BUDAKESZI VÁROS POLGÁRMESTERE

ELŐTERJESZTÉS a Képviselő-testület 2020. január 30-i ülésére

Tárgy: Javaslát a közúti forgalmi rend változtatásáról szóló 14/2007. (IX. 26.) rendelet módosítására

Fő utca szervíz út Kert utca és Erdő utca közötti szakaszának forgalmi rendje

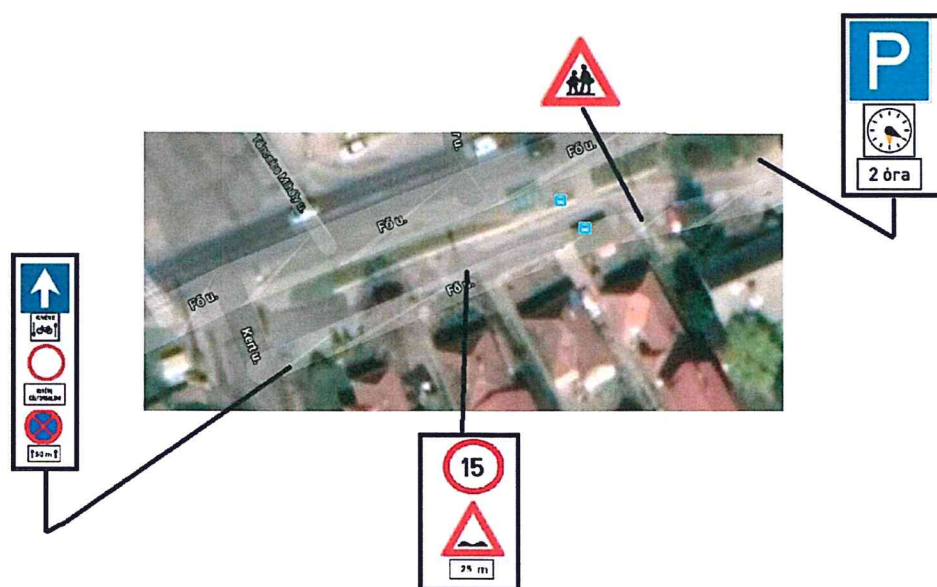
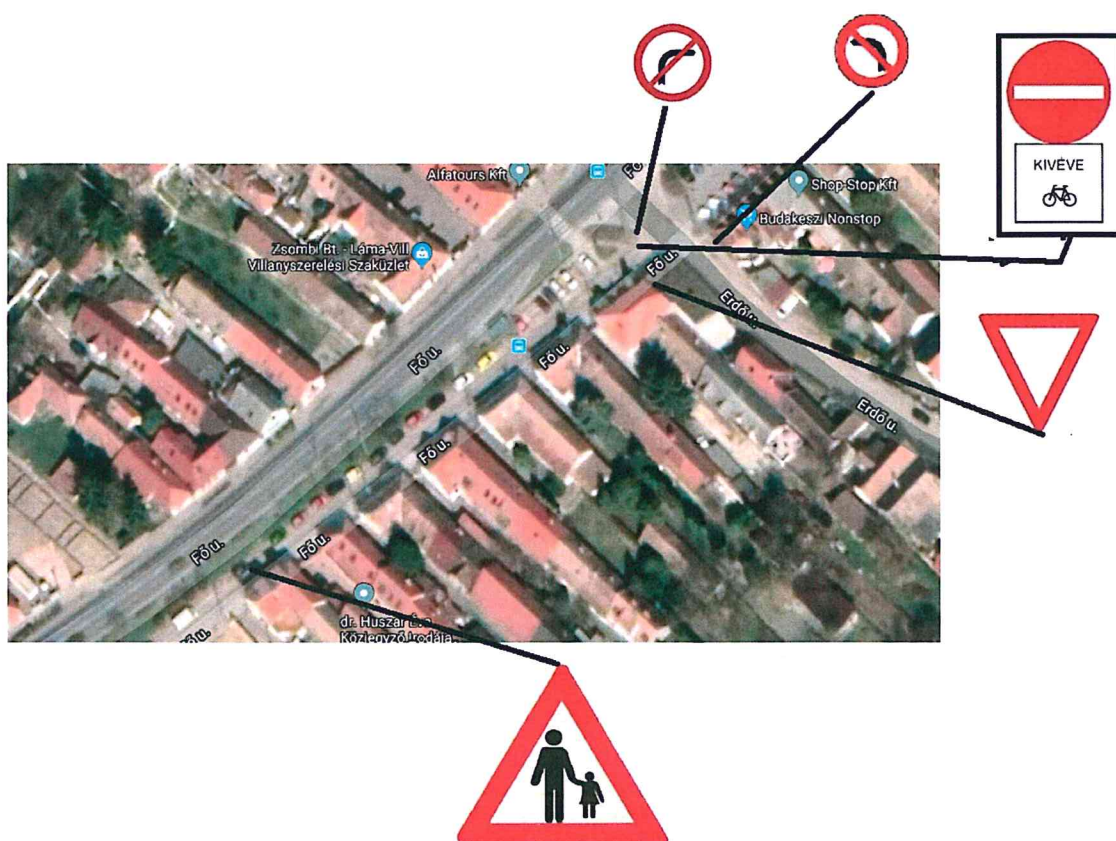
(51) A Fő utca szervízútján az Erdő utcai csomópontban, a Kert utca irányában „Zsákutca” és „Parkoló” táblák kerülnek kihelyezésre „Parkolás rendje (piktogram)” kiegészítő táblával. A parkoló végénél a korábban kihelyezett behajtani tilos táblával egyvonalban a másik irányból a forgalmi rend változására figyelmeztető „Szembejövő forgalom” tábla kerül kihelyezésre.

(54)¹ A Budakeszi, Fő utca szervízútján a 266. szám előtt a 15 km/h sebességkorlátozást feloldó tábla, egyidejűleg 30 km/h sebességkorlátozás tábla kerül kihelyezésre.

(85)² A Fő utca szervízútján a Kert utcai csatlakozásnál az „Egyirányú forgalmi út” tábla fölé a „Mindkét irányból behajtani tilos” tábla, „Kivéve célforgalom” kiegészítő táblával kerül kihelyezésre.

„(51) A Fő utcának a Kert utca és az Erdő utca között lévő szervíz út forgalmi rendje:

- a) A Fő utca szervíz útján a Kert utcai csatlakozásnál „Egyirányú forgalmi út” jelzőtábla „kivéve kerékpár” kiegészítő táblával, alá „Mindkét irányból behajtani tilos” jelzőtábla „Kivéve célforgalom” kiegészítő táblával, alá „Megállni tilos” „50 m” kiegészítő táblával kerül kihelyezésre

- b) a sebességlassító küszöb előtt 25 méterrel „Sebességkorlátozás 15 km/h” jelzőtábla, alá „Egyenetlen úttest” jelzőtábla „25 méter” kiegészítő táblával kerül kihelyezésre

- c) A sebességlassító küszöbtől 10 méterre „Gyermekek” jelzőtáblát kell elhelyezni a bal oldalon
- d) A bal oldalon a parkoló kezdeténél „Várakozóhely” jelzőtábla és „Óratárcsával” és „maximum 2 óra” kiegészítő táblával kell kihelyezni

- c) A bal oldalon a második parkoló szakaszhoz „Várakozó hely” jelzőtáblát kell kihelyezni
- d) A Fő utca 266. szám előtt a „Sebességkorlátozás 30 km/h” jelzőtábla kerül kihelyezésre

- e) Fő utca 234. szám előtt „Gyalogosok” jelzőtábla kerül kihelyezésre.
- f) Az Erdő utca kereszteződésébe „Behajtani tilos” jelzőtábla „kivéve kerékpár” kiegészítő táblával kerül kihelyezésre, továbbá „Elsőbbségadás kötelező” jelzőtábla kerül kihelyezésre

- g) Az Erdő utcán a Fő utca szervíz út és Erdő utca kereszteződésénél a Fő utca irányába „Balra bekanyarodni tilos” jelzőtábla kerül kihelyezésre
- h) Az Erdő utcán a Fő utca szervíz út és Erdő utca kereszteződésénél a Napsugár utca irányába „Jobbra bekanyarodni tilos” jelzőtábla kerül kihelyezésre.”
